**IMPIANTO EOLICO**  
*"San Potito"*

**PROGETTO DEFINITIVO**

Cod. Elaborato	<b>INTEGRAZIONI RICHESTE DAL "M.A.T.T.M."</b> IMPATTI CUMULATIVI
<b>D.4.a</b>	
SCALA = DATA: Luglio 2019

In data 27/05/2019 il "Ministero dell'Ambiente e della Tutela del Territorio e del Mare" ha inviato alla società Winderg S.r.l richiesta di integrazione relativa al progetto di un impianto eolico denominato "San Potito" ubicato nei Comuni di Ascoli Satriano (FG) e Deliceto (FG).

Figura 1\_Stralcio elaborato D.4.a.1

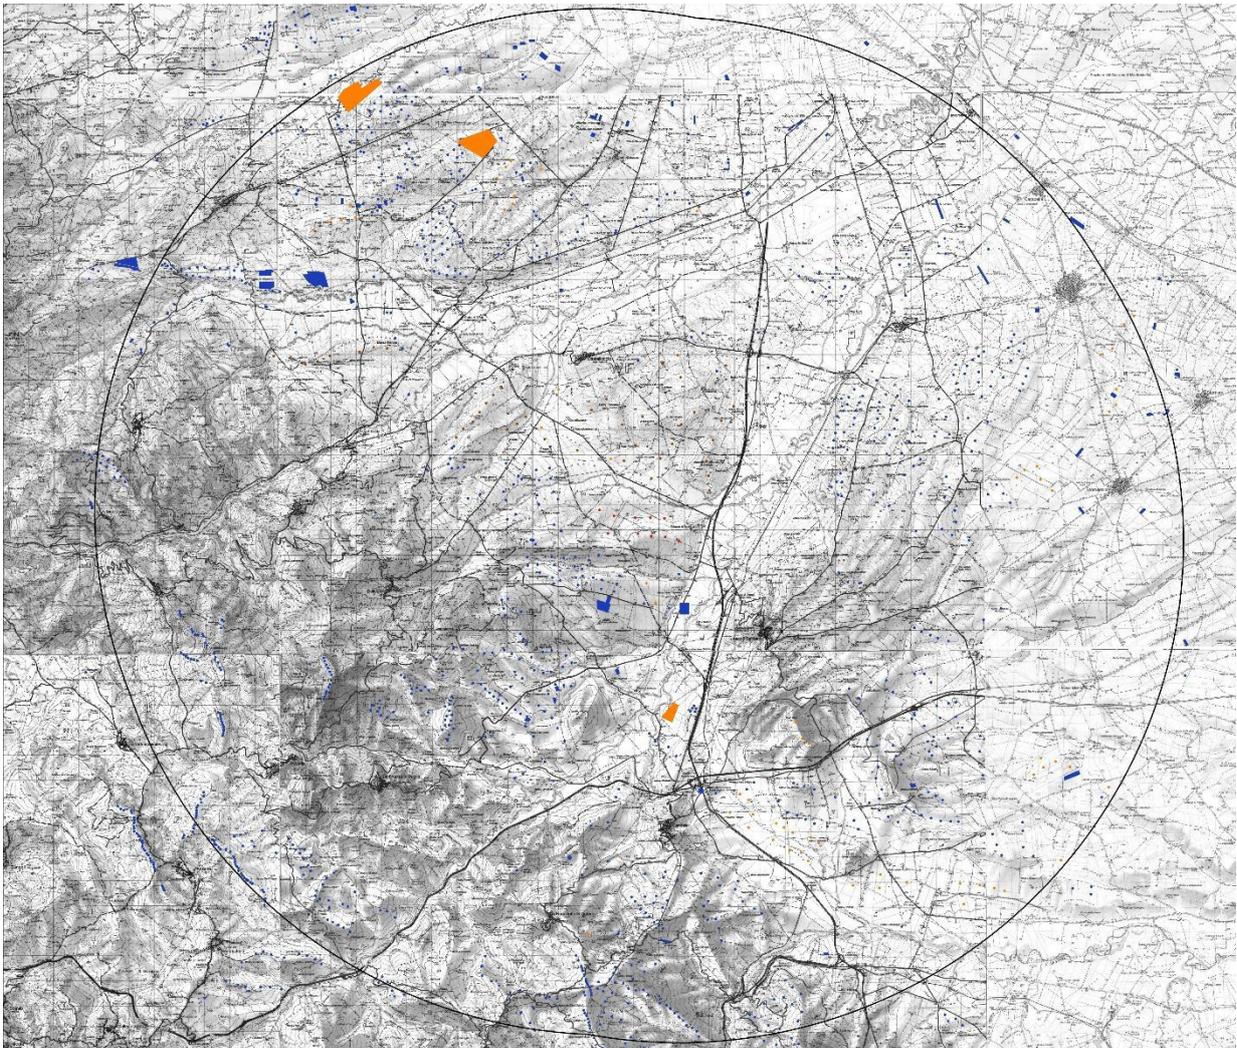
Nella prima parte del punto 4 di tale richiesta si evidenzia quanto segue :*"(...)Nella documentazione manca la valutazione degli impatti cumulativi, ovvero non sono censiti gli interventi che determinerebbero, in un'area vasta, un impatto sugli elementi storici, paesaggistici e naturalistici. La relazione deve tenere conto di impianti energetici (rinnovabili od altri) già presenti in un'area di almeno 20 km e di altri impianti eolici previsti e programmati in Provincia..."*.

Tanto premesso, dalla rilettura dell'elaborato A.17.b (S.IA – Quadro di riferimento Ambientale) emerge che, per quanto riguarda l'effetto cumulo sulle visuali paesaggistiche, occorre approfondire il tema ampliando l'indagine all'area vasta di 20 km rispetto al progetto "San Potito" oggetto di studio.

La figura sottostante, riportante lo stralcio dell'elaborato D.4.a.1, mostra che sull'area ove è prevista la realizzazione dell'impianto eolico di progetto attualmente sono in esercizio alcuni impianti eolici, inoltre, un grande impianto fotovoltaico si rileva ad est dell'area della sottostazione.

L'area di intervento, già quindi caratterizzata dalla presenza di altri aerogeneratori esistenti a cui si aggiungono gli impianti autorizzati o in iter autorizzativo, si colloca in una posizione baricentrica rispetto alle aree densamente "eolizzate".
